Mission régionale d'autorité environnementale
OCCITANIE

Avis
**Sur la création d'une centrale photovoltaïque sur la commune
de Chanac (Lozère)**

N°Saisine : 2024-013179

Avis émis le 1^{er} juillet 2024

Figure 2: Emprise du projet

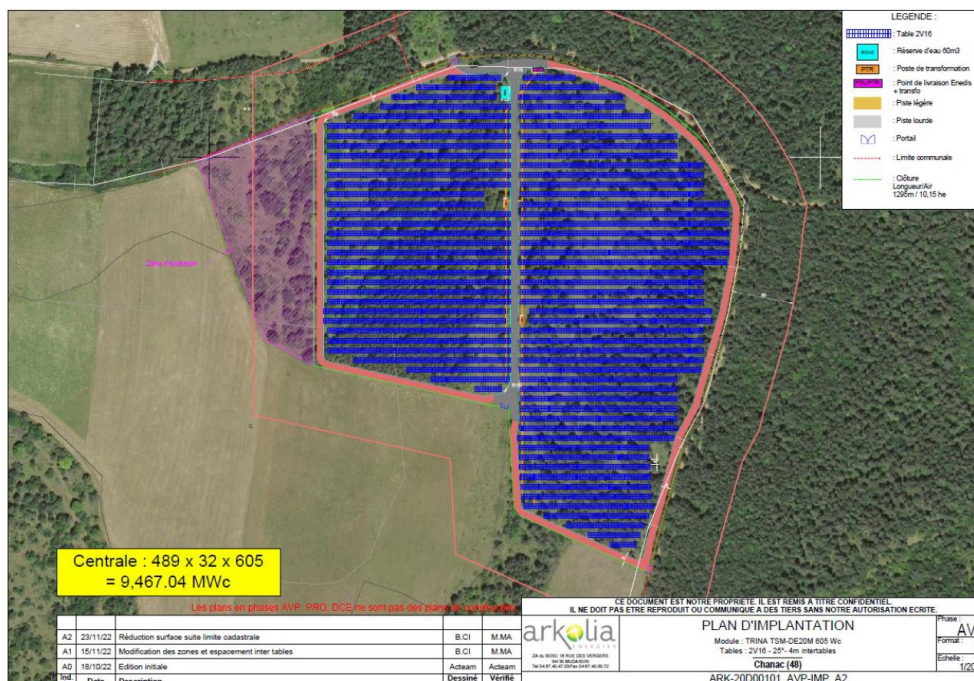
Pour fonctionner, la centrale sera équipée d'un poste de livraison/transformation de 14 m² qui sera posé sur un remblai de 80 cm de hauteur par rapport au terrain naturel et de deux postes de transformation de 16 m² chacun. Pour limiter le risque d'incendie de forêt, il est prévu un débroussaillage de 50 m autour du projet à partir de la clôture et la mise en place d'une citerne incendie de 60 m³ au nord du parc. La création d'une piste lourde d'accès en grave compactée de 335 m de long et 5 m de large permettra d'accéder en permanence à la bordure nord du parc et à chaque local technique, et la création d'une piste légère interne de 1 167 m de long et de 5 m de large, recouverte de gravier, permettra l'accès à la périphérie du parc photovoltaïque. Le raccordement ENE-DIS est prévu à 13,9 km au poste source de Monastier. La phase de travaux est prévue pour une durée de 24 semaines. La durée de vie du projet est garantie sur 30 ans et la durée de la phase de démantèlement n'est pas estimée.

La description des travaux est générale et mériterait d'être complétée et adaptée au projet. En effet, l'étude évoque le positionnement des zones de stockage et celui de la base de vie sans les décrire précisément, ne permettant pas une analyse précise des impacts. La MRAe rappelle que, dans le but de réduire au maximum les impacts, sur le milieu naturel en particulier, les installations de chantier (base de vie, parkings, zones de stockage) devront être positionnées dans les zones d'enjeu les plus faibles.

La MRAe recommande de compléter la description du projet et des aménagements nécessaires en phase de chantier et d'exploitation. Elle recommande de préciser la localisation des zones de stockage et de la base de vie afin d'estimer leurs impacts sur les milieux naturels.
